Informe sobre el Plan Especial sobre el Cabanyal – Canyamelar (PECC) (anexo fotográfico)

Autor: Css. Llegat Històric Aprovació: Ple, IAC Juan Gil-Albert d'Alacant, 25 març 2019

Franja de conexión

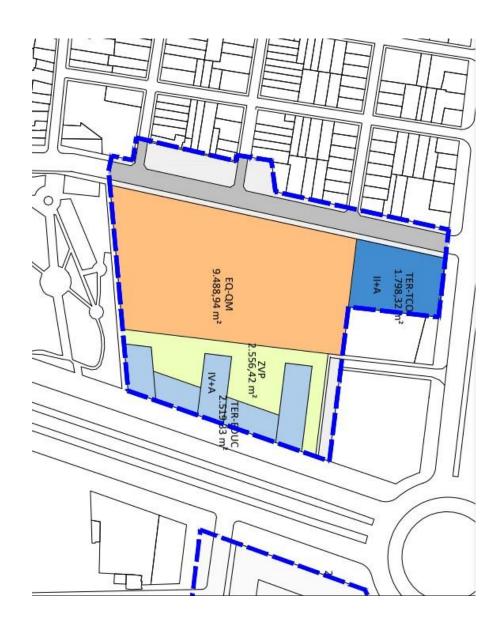
Se trata en este apartado de una franja por ordenar, enteramente compuesta por terrenos vacantes, inertes, con restos de anteriores obras y proyectos decaídos, y, junto a ellos, enclaves singulares, como el bloque de Portuarios y el Parque Dr. Lluch.

El PECC propone para estos suelos la delimitación de Unidades de Ejecución como sistema adecuado para su desarrollo. Interesa, sin embargo, a los efectos del informe solicitado, centrar el análisis en la ordenación urbana, en el diseño de los *fragmentos* de ciudad que componen, en parte, las unidades citadas. Se tratará de un análisis proyectual que orillará las técnicas necesarias para su posterior ejecución, en suma, su gestión, que, por tanto, no tendrá cabida en el presente informe.

Fragmento Cuatro 1

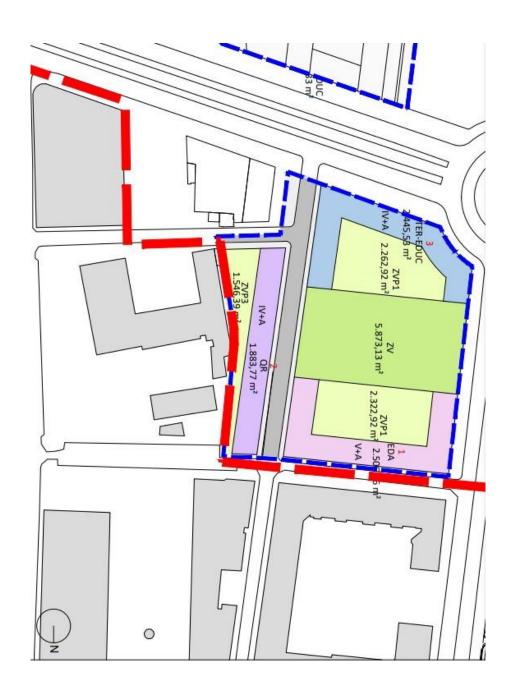
El cuarto fragmento se desarrolla en torno al encuentro en rotonda de la avenida de los Naranjos y la calle Luis Peixó, luego Fausto Elio. La pieza SE se ordena según los límites que marcan los edificios construidos, si bien el Jardín de la Remonta podría haber recuperado mejor forma de haberse prolongado la calle Pere Maza hasta la avenida de los Naranjos, remodelando tanto el equipamiento como el terciario educativo.

Del otro lado de la Avenida los usos residenciales y terciarios educativos carecen de viario público en sus lados recayentes al jardín que hay entre ellos y el bloque lineal de equipamiento residencial, ubicado en la manzana del Hospital de San Juan de Dios, resta visibilidad a la obra del arquitecto Mora, que, a pesar del estado pobre de la cara recayente a Álvaro López, merece una apreciación unitaria en parcela única. El lado de poniente del fragmento se destina a equipamiento como rastro o mercado ambulante, adoptando la configuración en arco en torno a la rotonda.

Fragmento Cinco

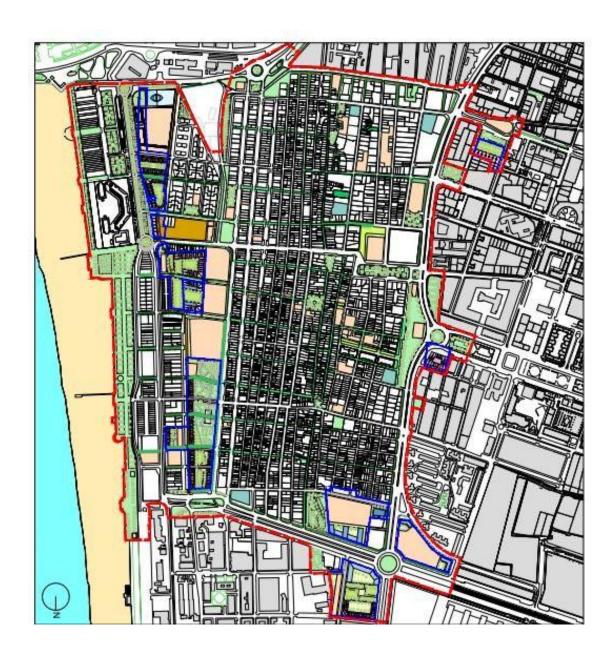
El quinto fragmento es fundamentalmente de orden viario sin que haya apenas aportación arquitectónica y trata de integrar la estación Valencia-Cabanyal con el área construida a levante, hacerla más accesible y dignificar su presencia urbana. La manzana que resuelve la llegada de la alineación norte del Paseo al mar con la calle Luis Peixó adopta una formulación clásica con profundidad limitada y patio interior. Finalmente, en las calles Jerónimo Monsoriu, Cano Coloma y Fusta se resuelve un vacío urbano mediante recurso a cuerpos de edificación en altura completando la manzana en que se halla.
